OSSERVAZIONI DELL'ASSOCIAZIONE FIAB MILANO CICLOBBY AL PROGETTO DI RIAPERTURA DELLA CERCHIA INTERNA DEI NAVIGLI

(v. sosta in via Friuli, via Gustavo Modena, via Seprio, via Stendhal – nella foto -, etc.)

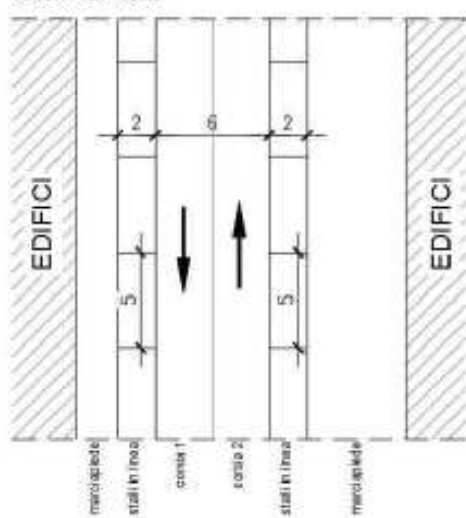
La devastante tendenza portata avanti negli ultimi decenni è che, pur di recuperare posti auto, non si mettono limiti allo spazio consentito per la sosta. Le auto dilagano, si dedica spazio pubblico per ampliare sosta a dismisura senza considerare che c'è un limite a questa destinazione e un argine deve essere posto: le larghezze dei marciapiedi vengono drasticamente ridotte, a discapito dei pedoni.

1) Strada a corsia doppia

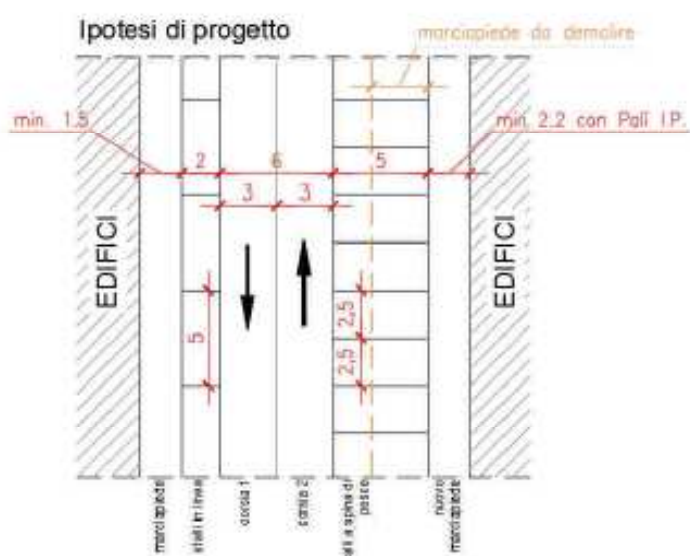
Questo tipo di soluzione è ipotizzata nel documento di fattibilità, v. Tratto A_ via Melchiorre Gioia. L'apertura della vasca in via Gioia apparentemente migliora la qualità dello spazio urbano; in realtà sposta solo i problemi.

Valutazioni per recupero parcheggi su strade limitrofe a via Gioia:
sostituzione stalli in linea con stalli a 90°, ove possibile.

Riteniamo che soluzioni come queste siano da respingere con forza.
